**From:** "5.1.2,e"  
**Sent:** Wed, 12 Apr 2023 16:17:38 +0200  
**To:** "5.1.2,e" <5.1.2,e@amsterdam.nl>  
**Cc:** "5.1.2,e" <5.1.2,e@amsterdam.nl>; "5.1.2,e" <5.1.2,e@amsterdam.nl>  
**Subject:** RE: adviezen 10 november en 1 december 2022

Hoi, sorry voor dit late verzoek, maar we missen bij de stukken de adviezen van 10 november en 1 december 2022 (van wie?) over het geohydrologisch onderzoek en memo opbarstrisico, daar wordt op pagina 10 van het besluit naar verwezen. Kunnen jullie die nog sturen?

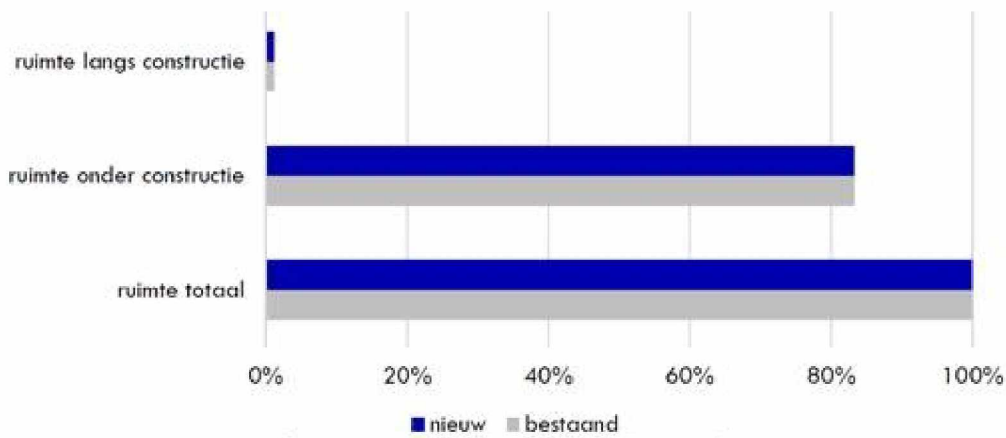
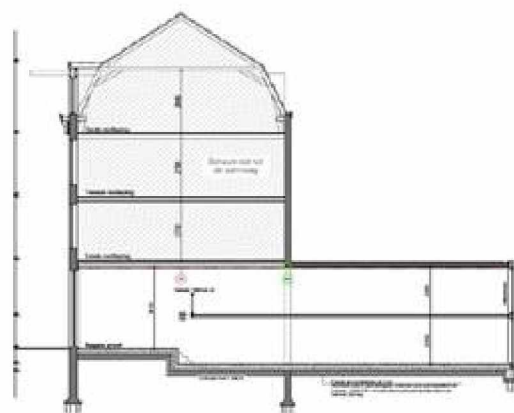
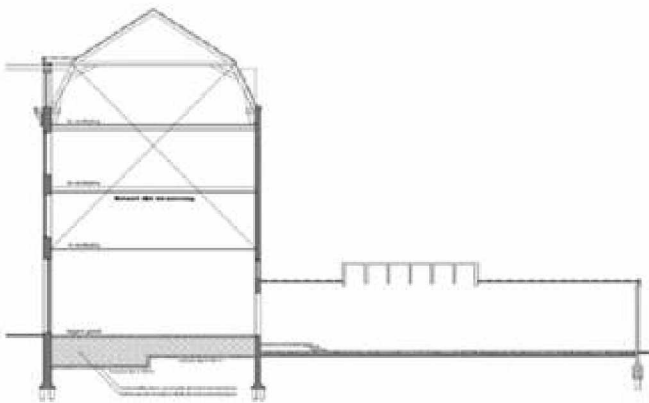
Wat betreft figuur 2 op pagina 4 staat daar inderdaad de illegale aanbouw ingetekend bij de bestaand. Al zie ik de maatvoering roept dat wel wat vragen bij mij op, maar het lijkt me ook onwaarschijnlijk dat de lengtes van de barrière die bij bestaand en nieuw verschillen (4-> 19,5 meter) helemaal zo gerekend kunnen worden, omdat wat mij lijkt is dat een bovengrondse aanbouw waar alleen de fundering ondergronds is, niet voor eenzelfde barrière kan zorgen als het ondergrondse souterrain onder het hoofdgebouw. Ruimte lengte (A+B) is niet te herleiden en lijken hier misschien wel omgekeerd bij bestaand nieuw.

En een vraag/ opmerking: ik heb dat geohydrologisch rapport niet helemaal bestudeerd hoor, omdat ik het meeste toch niet begrijp, maar mij viel op dat in 3.1 wordt aangegeven dat in de nieuwe situatie ten opzichte van de oude situatie geen wijziging optreedt voor wat betreft de doorstroomcapaciteit. Weet jij waarom dat is? In figuur 2 op pagina 4 staat verder voor de bestaande situatie een aanbouw ingetekend, terwijl die niet staat op de bouwtekeningen voor bestaand. Gaat het om een bestaande illegale uitbouw oid?
